公告号: A20-022

### FT1A系列Smart AXIS软件之修复

#### 修复总汇

图 2 Modbus RTU 主站通信设置

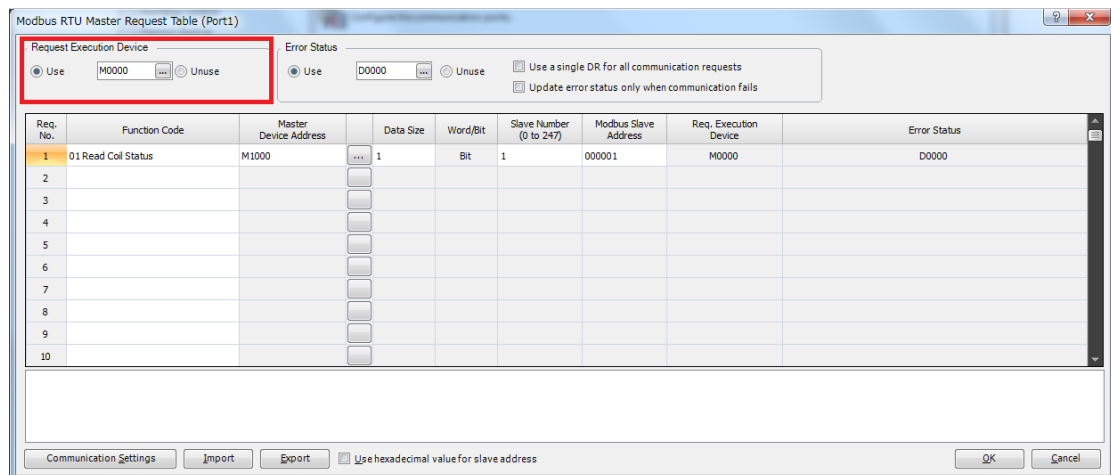
尽管 Modbus 请求执行设备是 OFF 的, 但当“FBD”被选为编程语言并且请求执行设备在 Modbus/RTU 主站设定对话或者 Modbus TCP 从站设定对话, Modbus 的请求依然可以被发送。(图 2, 图 3)

为了避免上述的软件错误发生，请将通信执行设备更改至“unused”，或者更改编程语言至“Ladder”。
